**Volume 4b : Résumé Non Technique  
de l'étude d'impact**  
Projet éolien de la Brie des Etangs

Février 2019 Version 3

**P.6** Carte 1 : Panorama 2015 de l'énergie éolienne en France (source : SER, 2015)

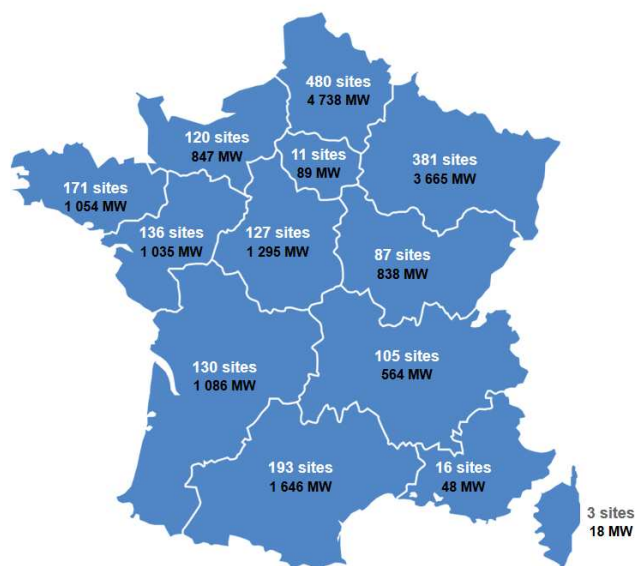
Ces documents sont difficilement lisibles et datent de 2015

**Question** Comment est-il possible d'appréhender la situation actuelle de notre territoire au vu de ces documents. Une mise à jour est indispensable. Merci de la demander

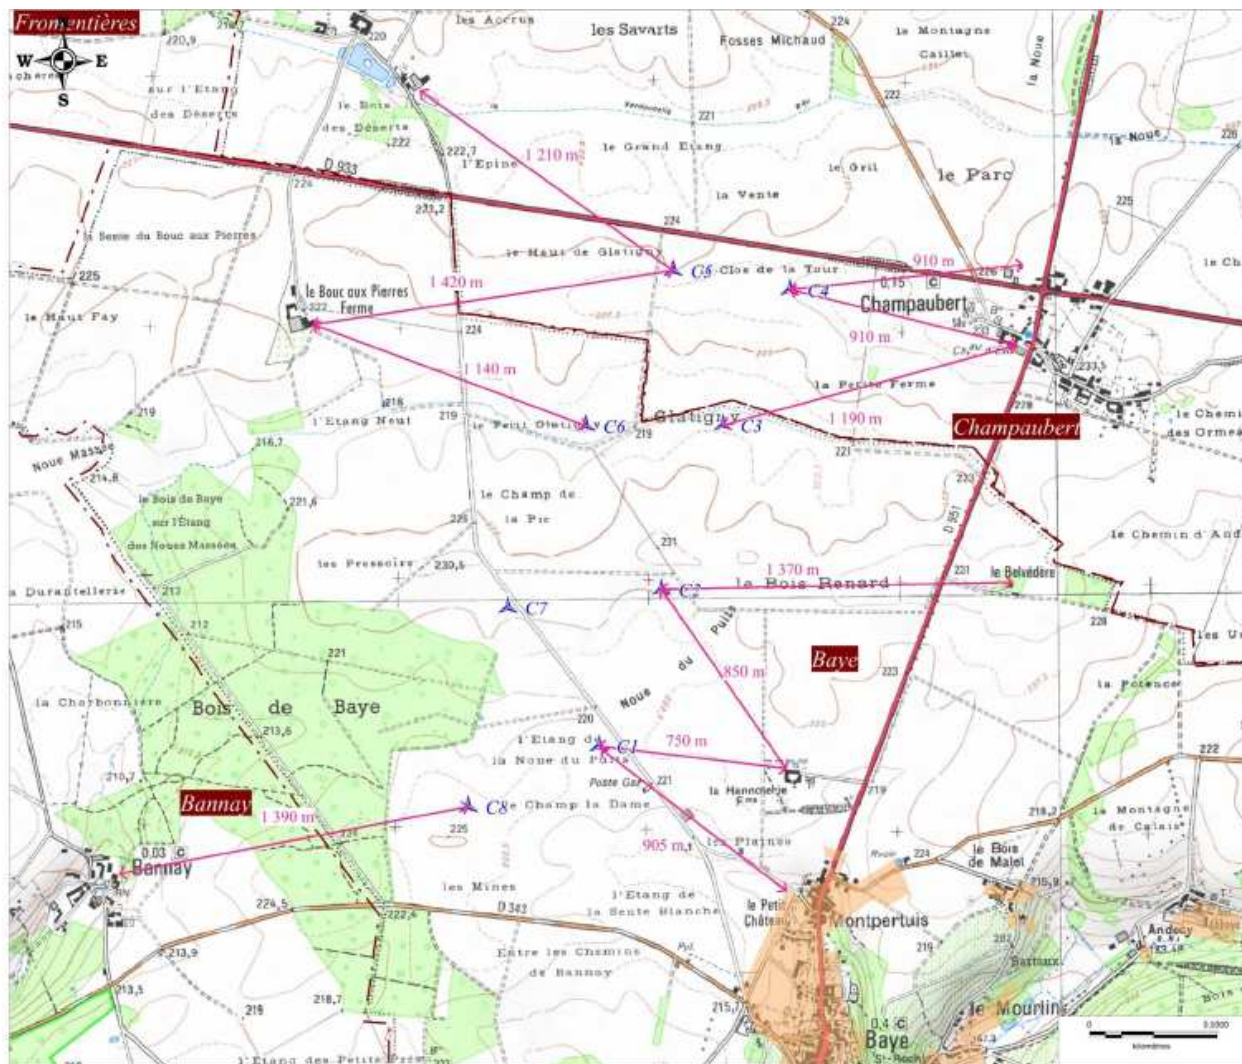
Outre effectivement le parc éolien de Montmirail à 12kms à vol d'oiseau, le parc éolien de Charleville est également visible de CHAMPAUBERT. (8,87 kms)

La carte ci-dessus explicite cet impact très fort.

**Question** A quelle distance exacte se trouvent les premières habitations de CHAMPAUBERT par rapport à l'éolienne C4 (la flèche 910m ne pointe pas une habitation)

Perception depuis les axes de communication

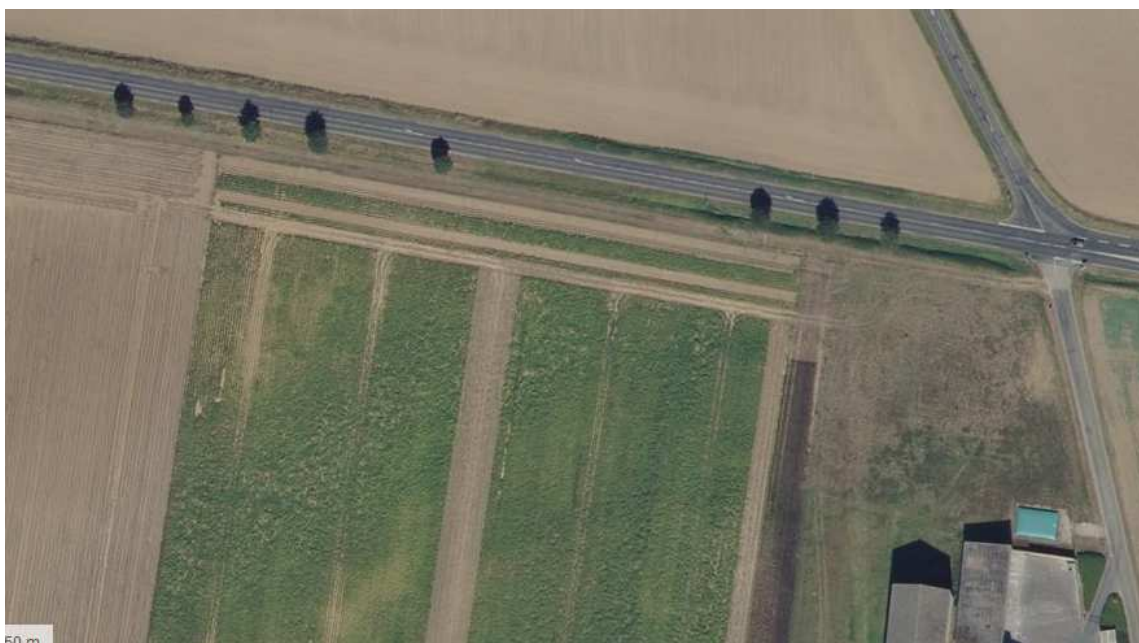
Il est souligné un impact très fort à partir de la RD951 mais à 170 mètres de la RD933 comment peut-on qualifier cet impact ? Très très fort voire dangereux (bout de pales à 114 m. donc danger de projection). Le porteur de projet a justifié mais ce n'est pas convaincant.

**Question** Faudra-t-il une dérogation pour les positionner à cette distance de la RD933 ? A noter qu'entre ces 2 éoliennes et la RD933 se trouve un chemin d'association foncière.

**Question** Si l'association foncière donne son accord pour la proximité de ces éoliennes, à qui incombera la responsabilité en cas d'accident ? Voir photo ci-dessous.

Photo prise des vignes de BAYE avec l'anémomètre en place

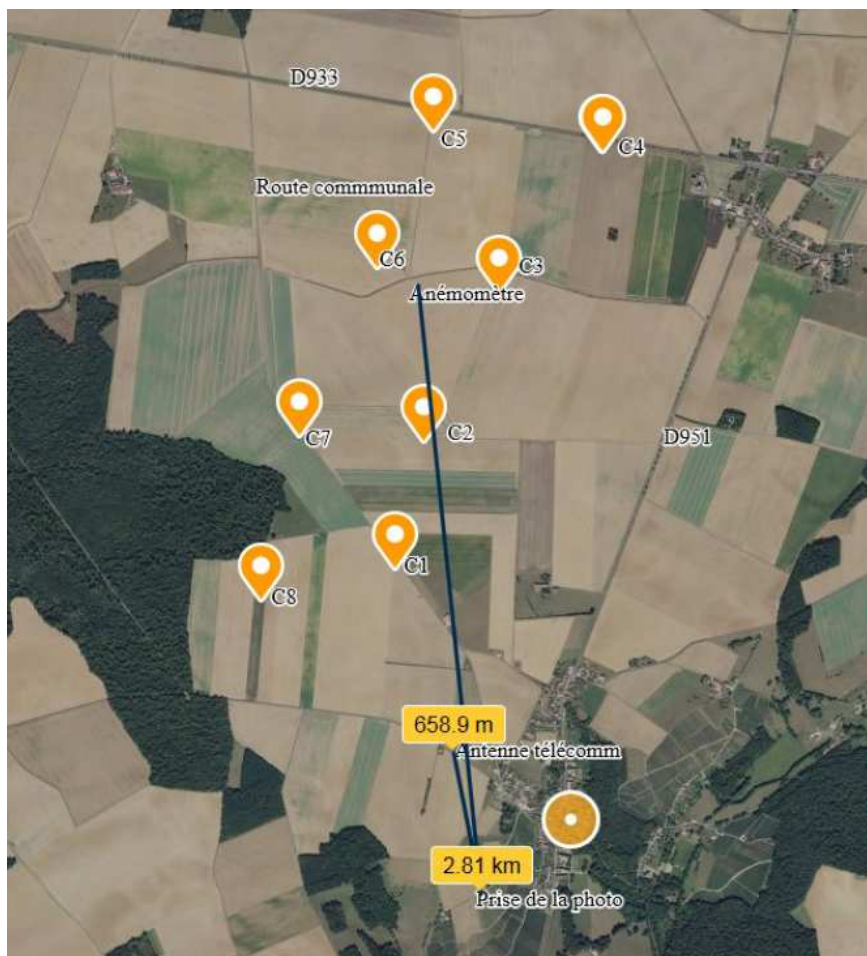
Le porteur de projet ne fournit pas de photomontage qui permette d'appréhender l'impact à partir de BAYE, commune de la zone d'engagement (50 ha de vignoble), AIP UNESCO.

L'anémomètre d'une hauteur de 100 mètres est nettement visible ; en conséquence pratiquement tout le parc éolien (137,50 m.) se verra des vignes au Nord de BAYE

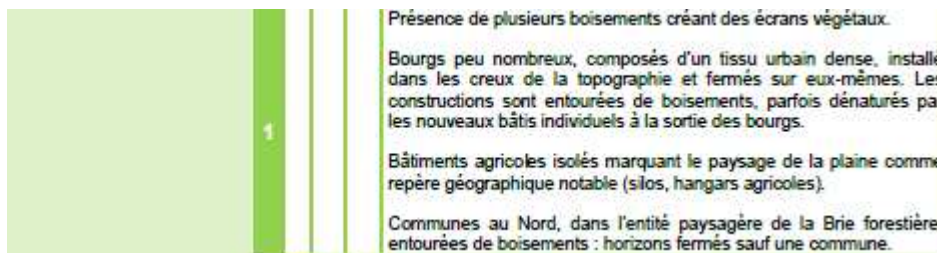
Certes il est indiqué impact paysager fort mais comment les habitants peuvent-ils appréhender l'impact sur le paysage avec ce type de photomontage ?

**Question** Merci de demander des photomontages à partir des panneaux de l'agglomération du village de CHAMPAUBERT?

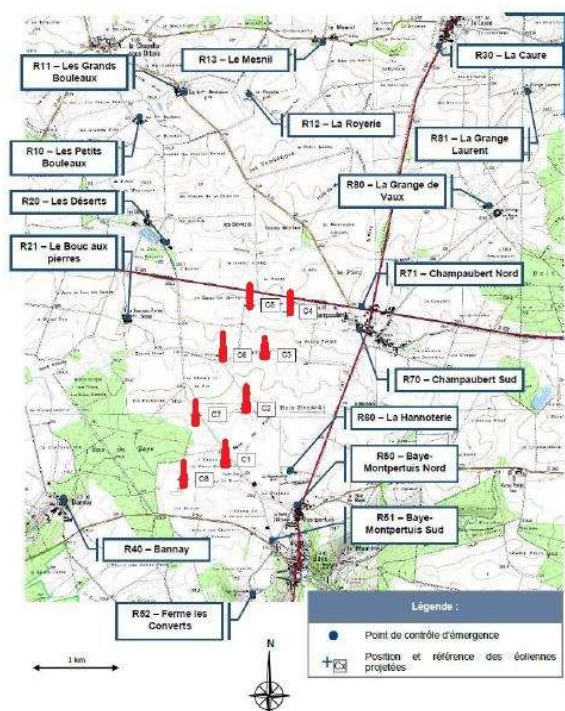
**Il n'y a pas de périmètre de protection déclaré mais des habitations et fermes autour du projet ne sont pas reliées à la concession. Puits à 8 mètres de profondeur et forages plus ou moins profonds subviennent au besoin en eau des humains et des animaux d'élevage. Voir la carte ci-contre avec toutes les fermes et hameaux aux alentours.**

**Question Prévenir l'ARS est leur solution mais concrètement comment seront alimentés certains « écarts » en cas de pollution des eaux ?**

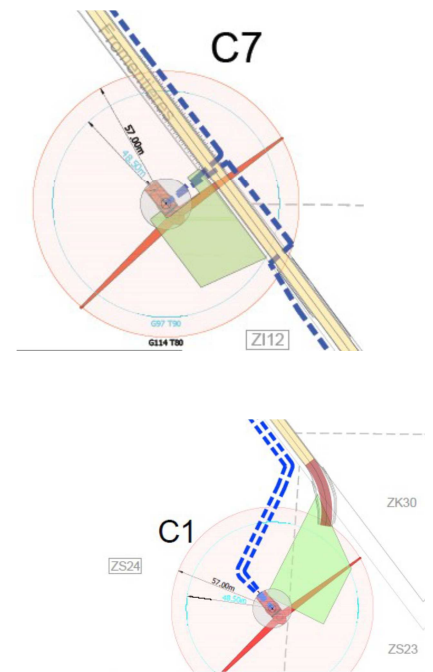
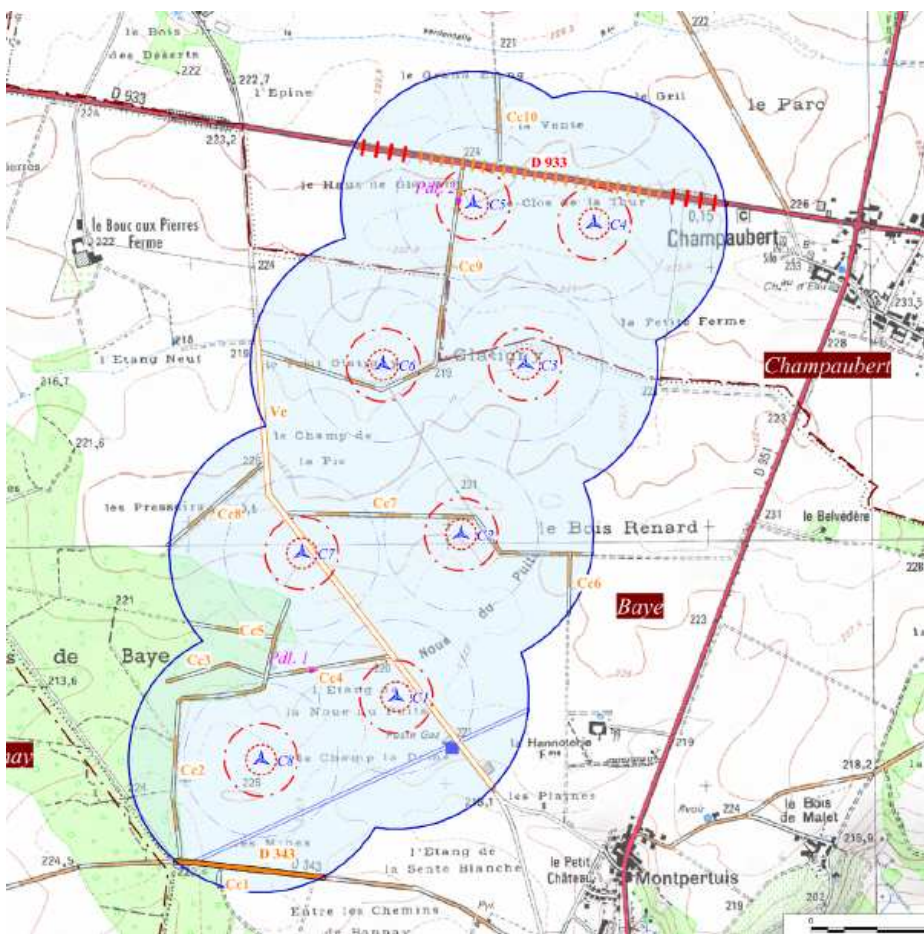
La circulation des véhicules au quotidien, des piétons et des cycles sur la voie communale avec la C7 à 20m. en surplomb, la C1 à 70m-56m de pales constitue un danger. Il faudra passer sous les éoliennes. Ci-dessous une carte avec en bleu le périmètre « d'insécurité » en cas de projections

**Question** Le gestionnaire de la route n'est pas seulement la commune de BAYE, la partie vers la RD933 est gérée par la commune de CHAMPAUBERT. En cas d'accident qui sera responsable, le promoteur ou la commune qui a accepté officiellement le surplomb ?
